"VIBEVEJ 25"

Forslag til lokalplan i supplerende høring

Supplerende høring fra 13. september til 30. september 2010

Høringen sker, fordi forvaltningen vil indstille, at lokalplanforslaget vedtages med ændringer

LOKALPLANTEGNING

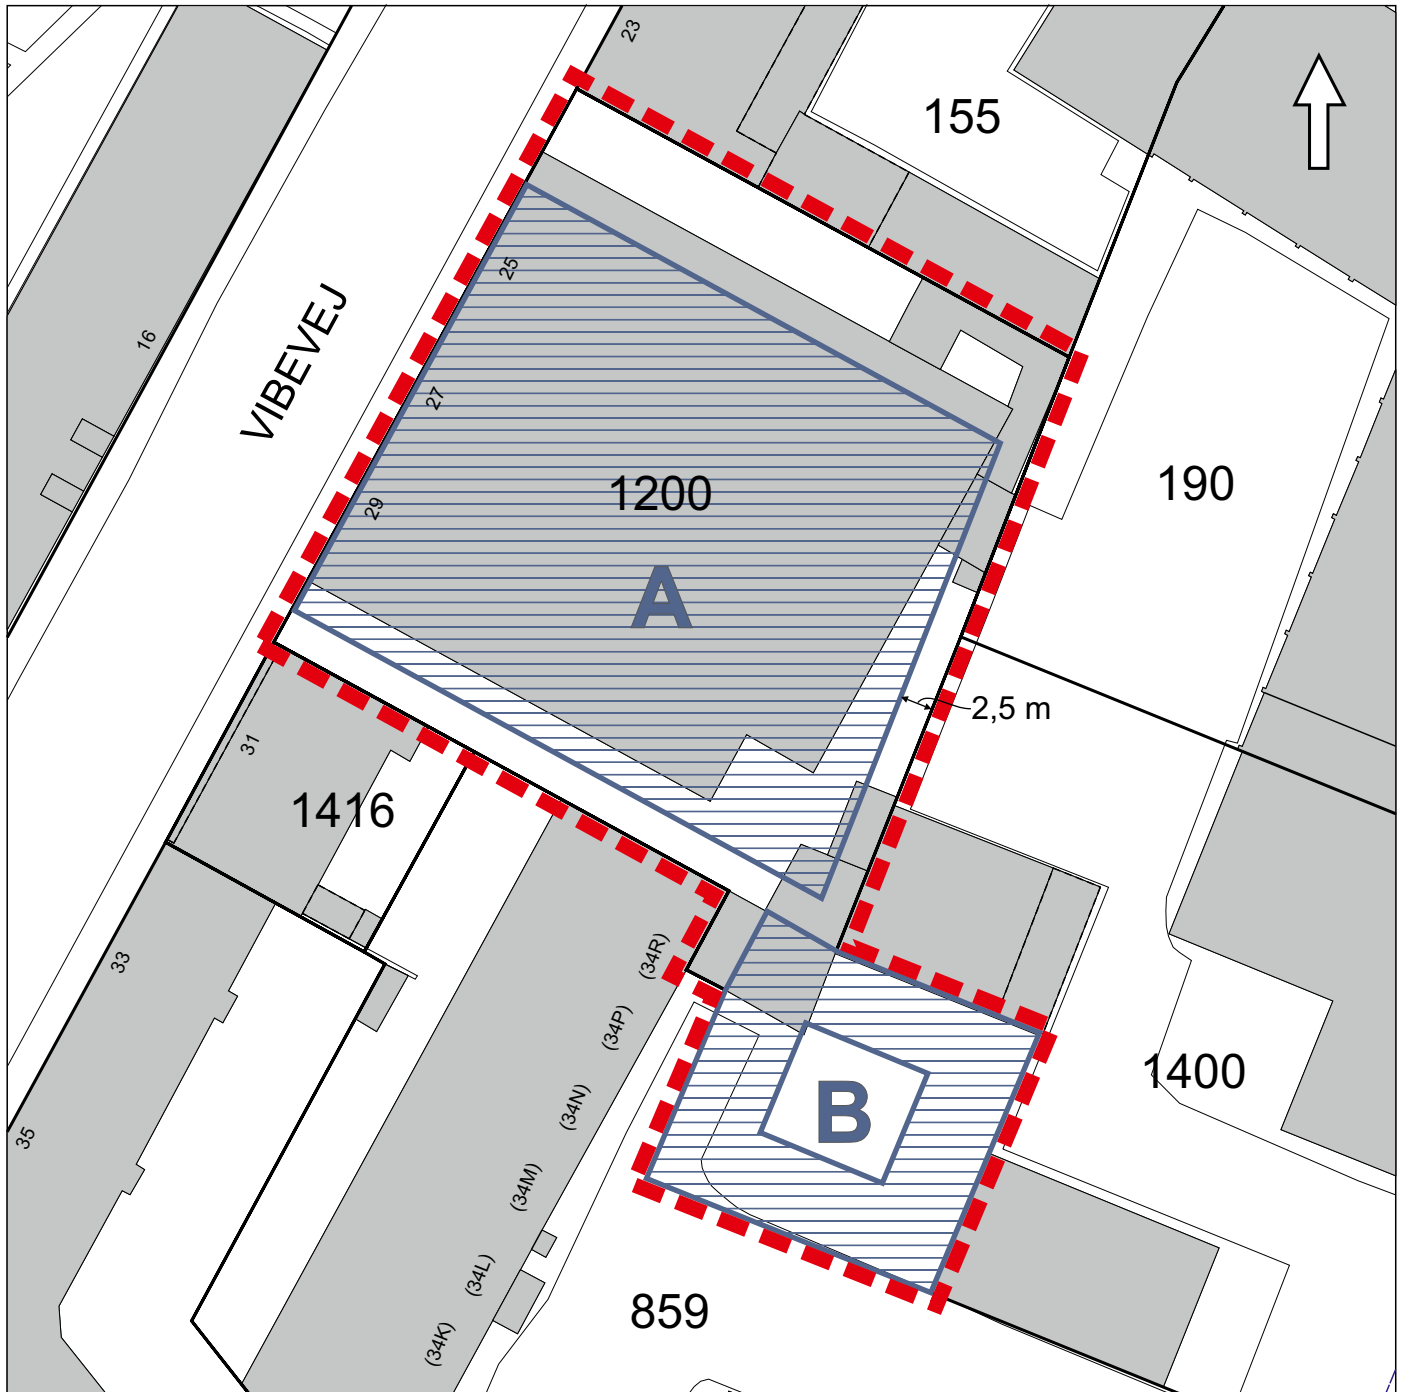
Grundet en tegnefejl på lokalplantegningen i forhold til projektet, der ligger til grund for bestemmelsen, foreslår forvaltningen en ændring af byggefeltets udstrækning. Byggefeltet fastlægges således med afstand på 2,5 m i dettes fulde udstrækning mod matr. nr. 190 og 1400 Utterslev.

Som vist på skyggediagrammerne på side 7 i lokalplanforslaget tænkes projektet mod øst og dermed mod de to nævnte naboejendomme udformet – under hensyntagen til planforslagets bebyggelsesregulerende bestemmelser – som en halvcirkulær bygningsdel. Med ændringen af byggefeltet kan den nævnte bygningsdel placeres indtil 2,5 m mod naboskel mod de to naboejendomme, som forudsat i projektet.

Lokalplantegningen ændres i forhold til ovennævnte, som vist på side 3.
